NOTA VAN INLICHTINGEN bij bestek nr. ZLR-6314

Ministerie van Verkeer en Waterstaat
Dienst: Rijkswaterstaat Zeeland

Nota van inlichtingen behorend bij besteknr. ZLR-6314 verstrekt aan gegadigden voor het verbeteren van de glooiingconstructie ter plaatse van het buitentalud van de Leendert Abrahampolder tussen dp 1729 en dp 1767+60m, met bijkomende werken in de gemeente Noord-Beveland.

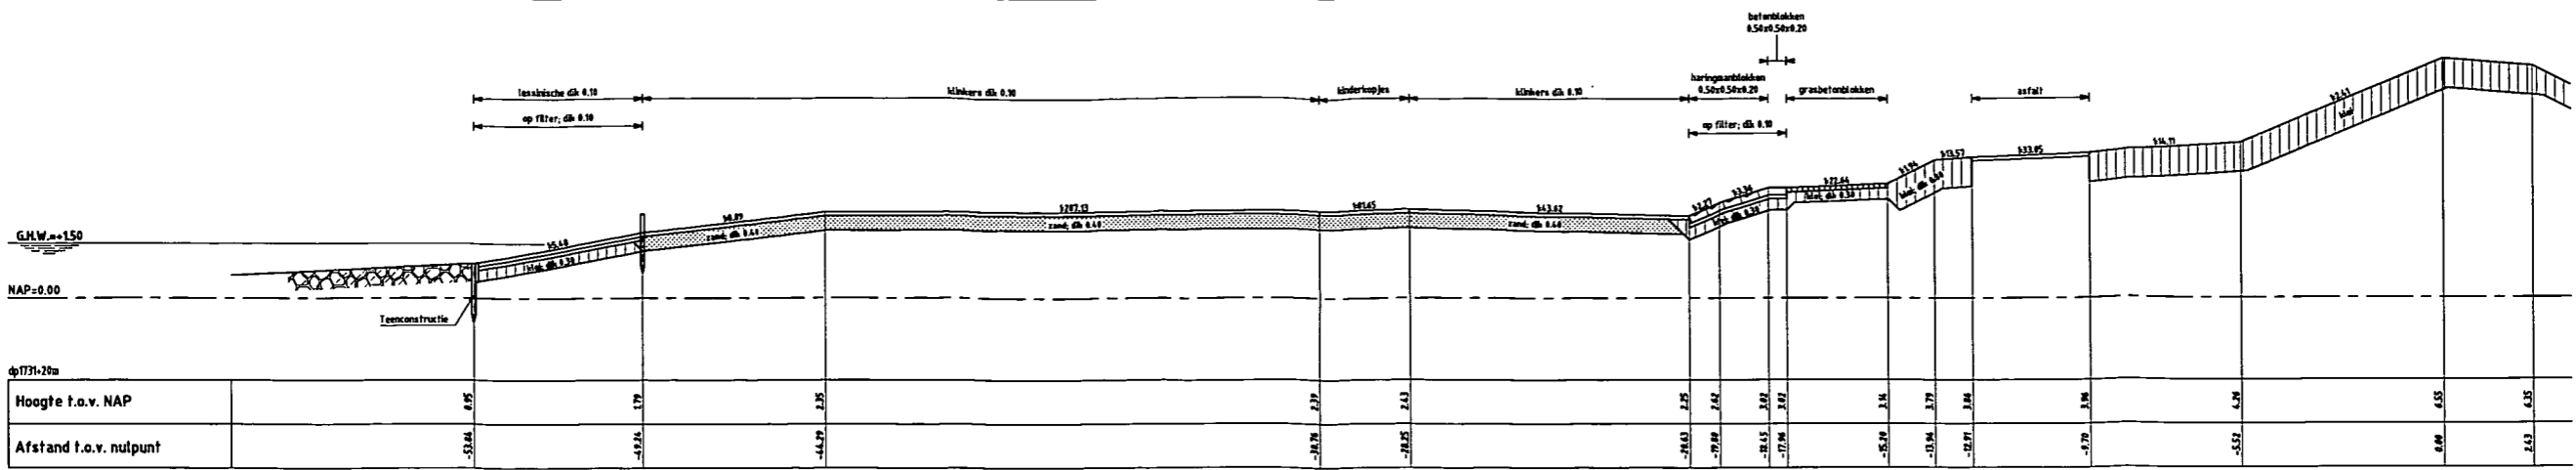
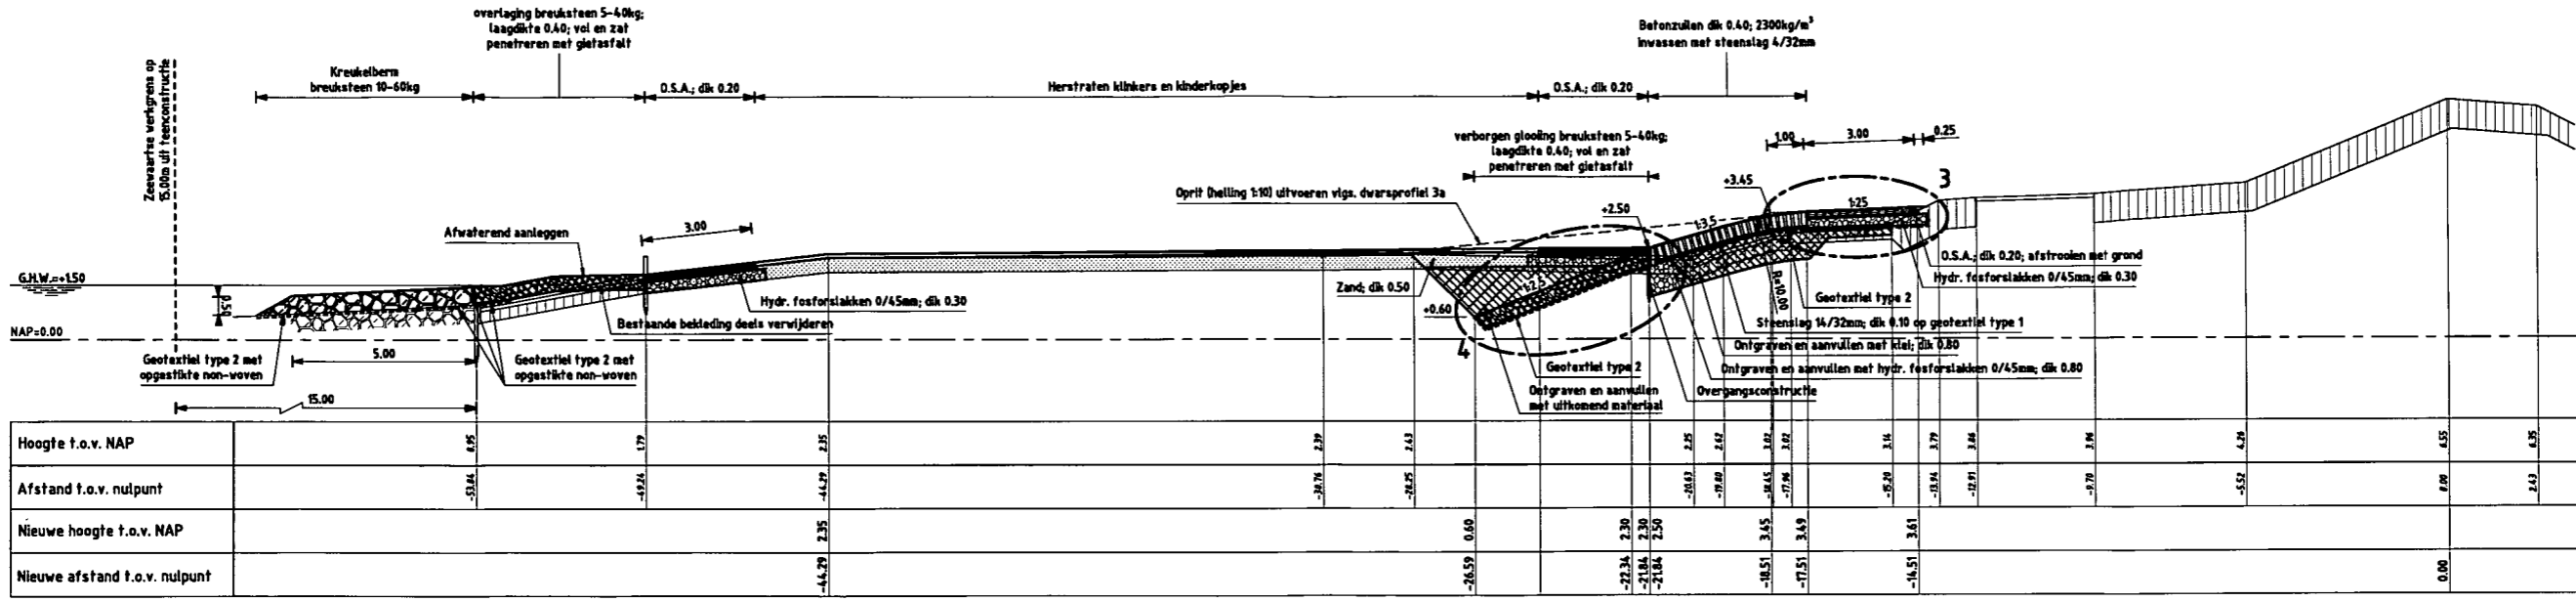
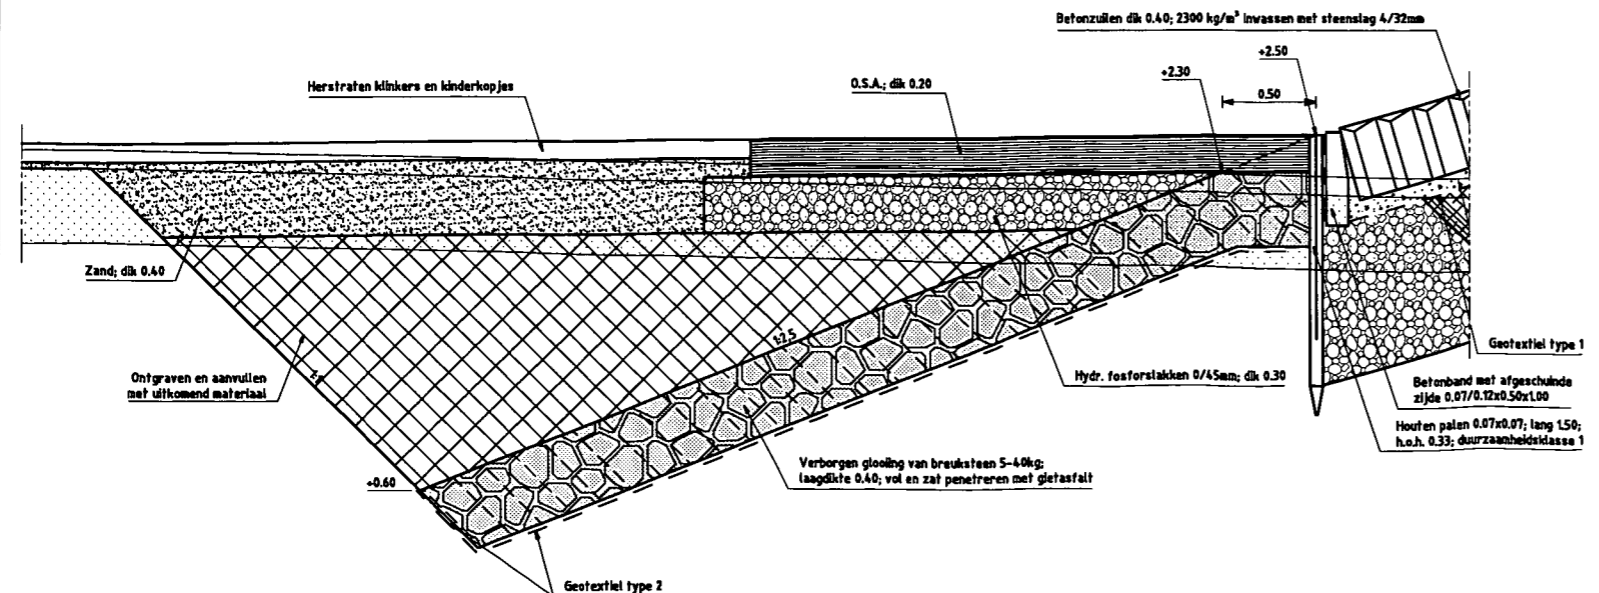
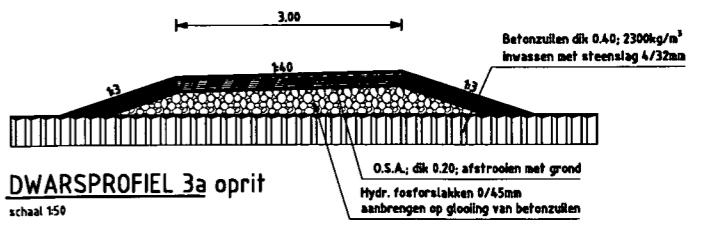
ZLRW 2007-1187 - Nieuw dwarsprofiel 3a oprit en aanpassing dwarsprofiel 3 volgens situatietekening ZLRW 2007-1185.

Verwijzing naar situatietekening is aangepast.

Deze tekening vervangt ZLRW 2007-1118.

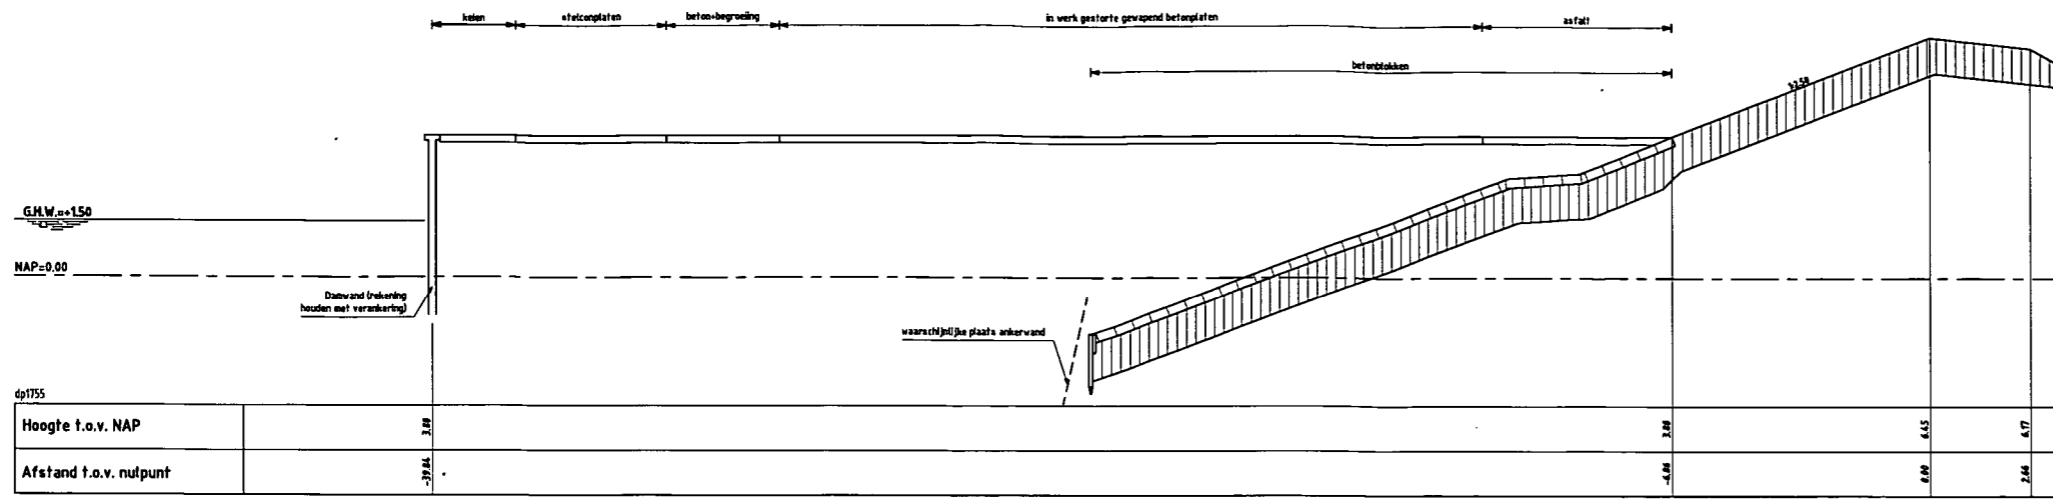
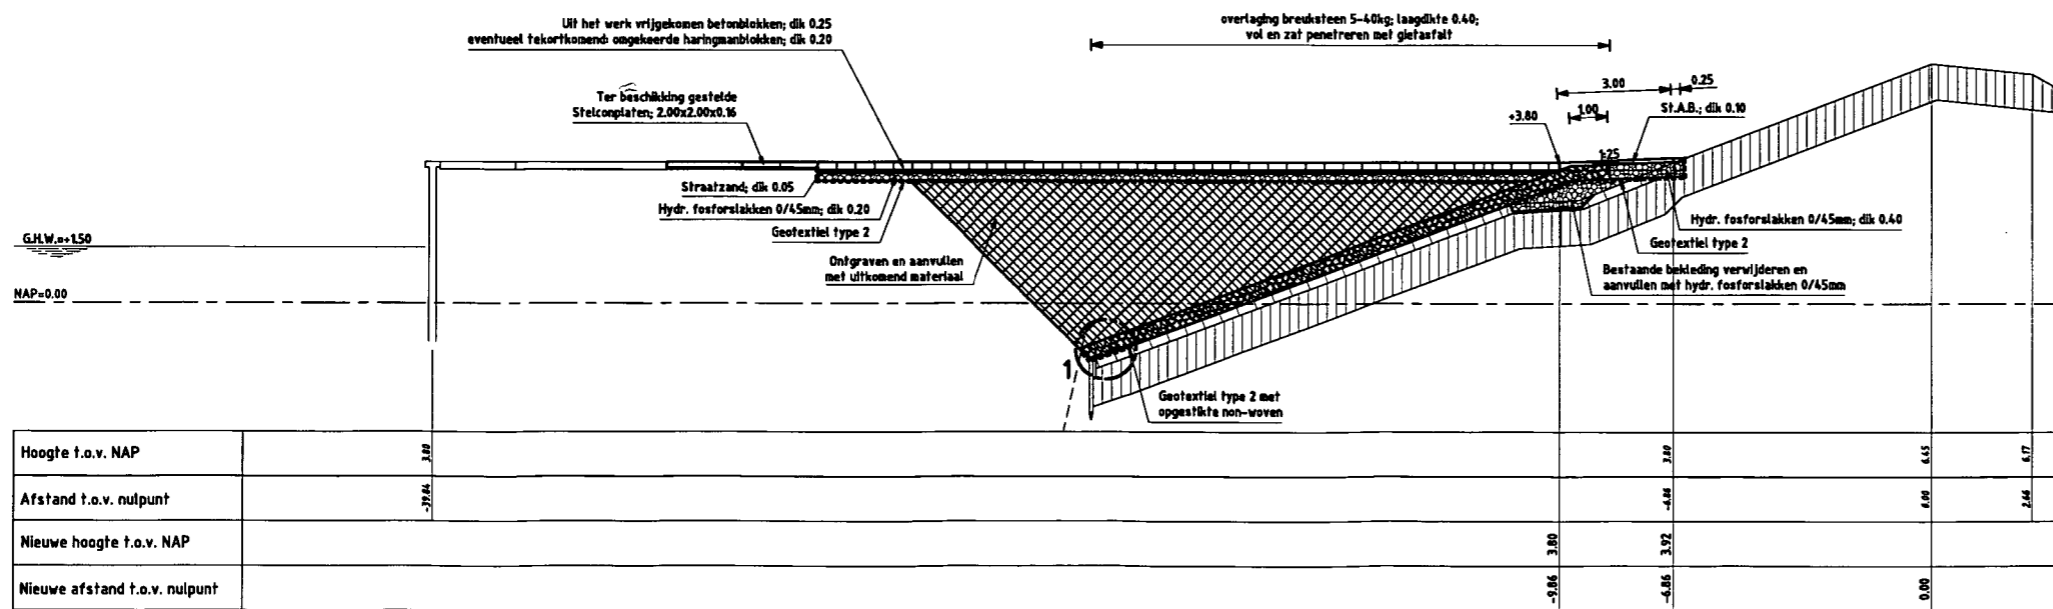
ZLRW 2007-1188 - De bestaande en de aangepaste nieuwe bekleding op het plateau van de loswal en de waarschijnlijke plaats van de ankerwand zijn aangegeven.

De tekst "volledig penetreren" vervangen door "vol en zat penetreren".

Verwijzing naar situatietekening is aangepast.

Deze tekening vervangt ZLRW 2007-1127.
